POR MEDIO DE LA CUAL SE OTORGA UN PERMISO DE OCUPACIÓN DE CAUCE Y SE TOMAN OTRAS DETERMINACIONES

Que mediante Auto N° AU-04067 del 6 de noviembre del 2024, se dio inicio al **TRÁMITE AMBIENTAL AUTORIZACIÓN OCUPACIÓN DE CAUCE**, presentado por la sociedad **EDS SAN GABRIEL RIONEGRO S.A.S.**, con Nit 901.418.554-2, representada legalmente por el señor **JOSE NOLASCO BUSTAMANTE MARTINEZ**, identificado con cédula de ciudadanía número 71.374.343, y autorizado de las señoras **MICHELLE RAMIREZ VELEZ**, con cédula de ciudadanía número 30.314.105, **LILIANA MARIA VARGAS OSPINA**, con cédula de ciudadanía número 1.035.910.297, y el señor **CARLOS ALBERTO RIVERA GARCIA**, con cédula de ciudadanía número 70.976.924, para la construcción de una obra hidráulica tipo tubería, sobre la quebrada "La Leonera", en el predio identificado con FMI 020-222315, ubicado en zona urbana del municipio de Rionegro, Antioquia.

Que una vez evaluada la información complementaria, se generó el Informe Técnico N° **IT-04172-2025** del 27 de junio de 2025, dentro del cual se formularon las siguientes observaciones y conclusiones las cuales son parte integral del presente acto administrativo:

Figura 8. Curva IDF de la estación AEROPUERTO JM CORDOVA

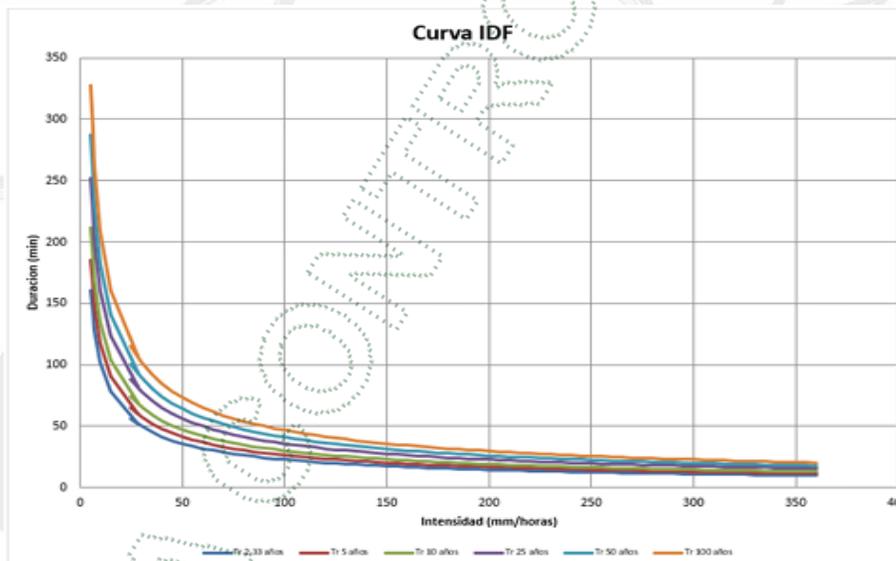
- Con el fin de determinar la intensidad de precipitación a partir de la información de las series de precipitación multianual obtenidas de la Estación AEROPUERTO JM CORDOVA, se realizaron las curvas sintéticas de Intensidad – Duración – Frecuencia.

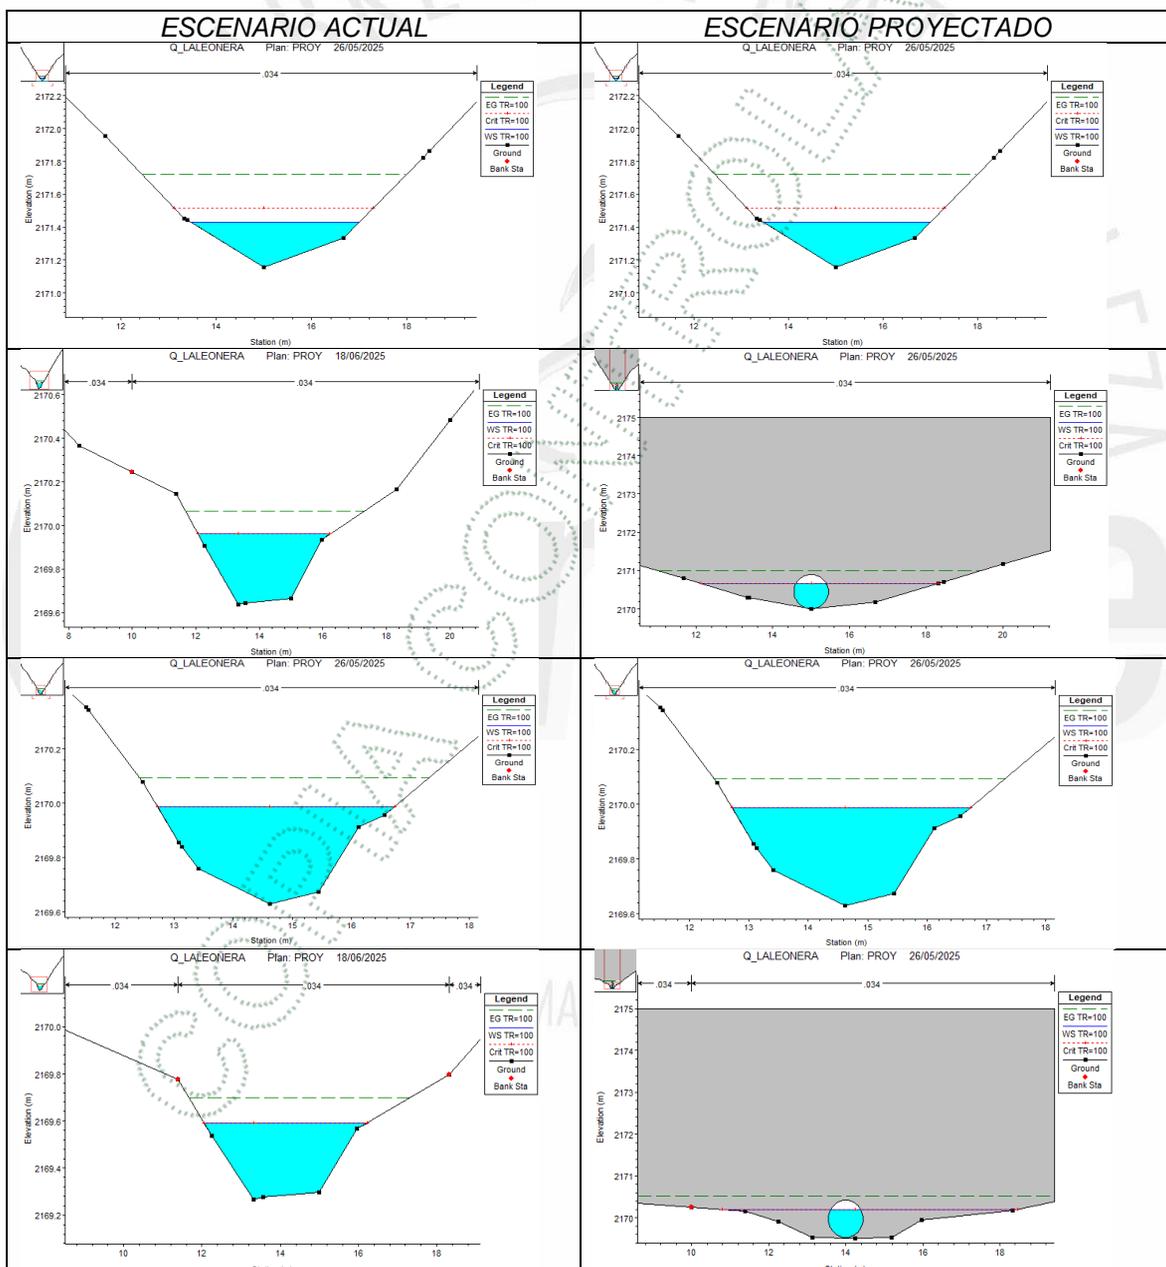
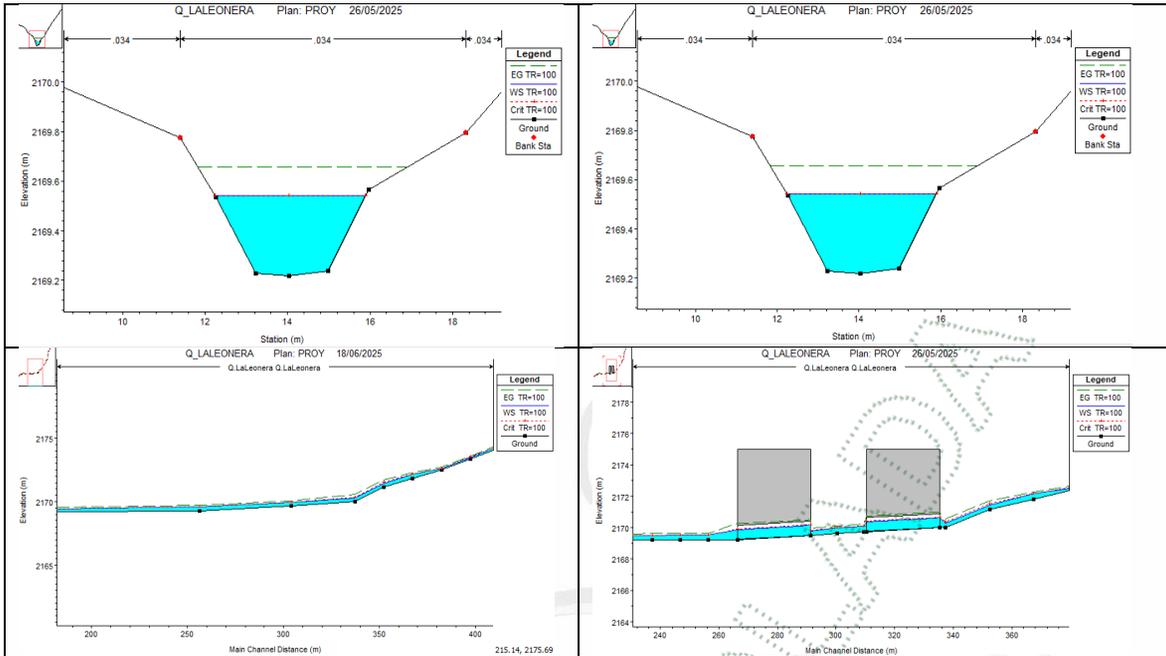
Respecto al análisis hidráulico del escenario actual (sin obras) y escenario proyectado (con obras), se puede observar que, no se tiene variación significativa en los parámetros hidráulicos de la fuente respecto a la cota de elevación de la lámina de agua, sin embargo, para el caso de la velocidad del flujo, se observa que se acelera en un 18% respecto a la velocidad del escenario sin obra, se puede observar igualmente que solo se acelera en el tramo de la fuente que quedará entre la ubicación de ambas tuberías, por lo cual se proyectan cabezotes de encole y descole para mitigar posibles afectaciones entre las estructuras. Adicionalmente, se evidencia que el flujo se acelera hasta en un 5% en comparación al escenario sin obra respecto al flujo aguas abajo de la proyección de la tubería N° 2, situación que se encuentra dentro de los parámetros normativos.

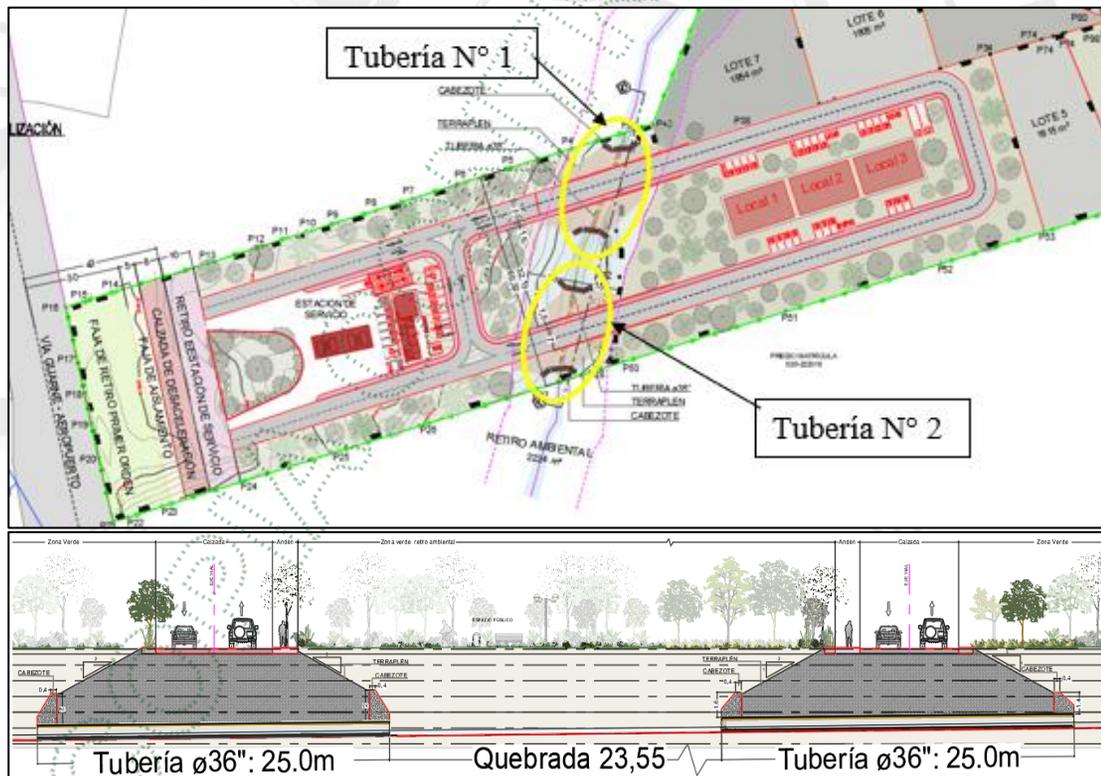
- El proyecto presentado para el predio identificado con folio de matrícula inmobiliaria 020-222315 ubicado en la vereda La Mosquita del municipio de Rionegro, consta de dos calzadas viales con andén, tal y como se evidencia a continuación:

Cabe mencionar que, entre la ubicación de las tuberías N° 1 y 2, existe un tramo de aproximadamente 23.55 metros de longitud, en el cual, la Quebrada La Leonera quedará discurriendo a canal abierto, tal y como se encuentra en condiciones actuales, es decir inalteradas.

- Es importante advertir a la sociedad EDS SAN GABRIEL RIONEGRO S.A.S., que **NO SE PERMITIRÁ UN APROVECHAMIENTO O USO DIFERENTE AL PRESENTADO EN LOS DISEÑOS TÉCNICOS (DOS CALZADAS VIALES CON ANDÉN), SOBRE LAS**

Además, para el tramo de aproximadamente 23.55 metros de la fuente que permanecerá en condiciones inalteradas, solo se permitirá intervenciones de tipo paisajístico, las cuales deberán estar encaminadas a la conservación de la ronda hídrica de la Quebrada La Leonera.
